RZP/65/PN/32/2017/DR/4

dot. postępowania prowadzonego w trybie przetargu nieograniczonego na zadanie pn.: **„Wymiana oświetlenia ulicznego na wybranych ulicach w Wałbrzychu”**

Zmiana Specyfikacji Istotnych Warunków Zamówienia

Przykładowy rysunek."

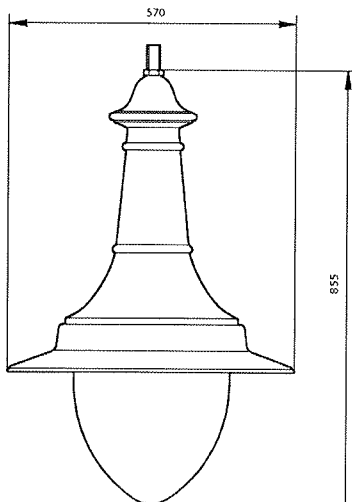
a) w pkt. 3.2. „Wymagania dla oprawy parkowej w technologii LED” po ppkt 11 dodaje się ppkt 12 w brzmieniu: „korpus oprawy musi mieć nowoczesny kształt nawiązujący do kielicha ze szklanym kloszem bez daszku o wystających brzegach, o wysokości 885mm i szerokości 595mm +/- 5%.

Ø	595mm
H	885mm
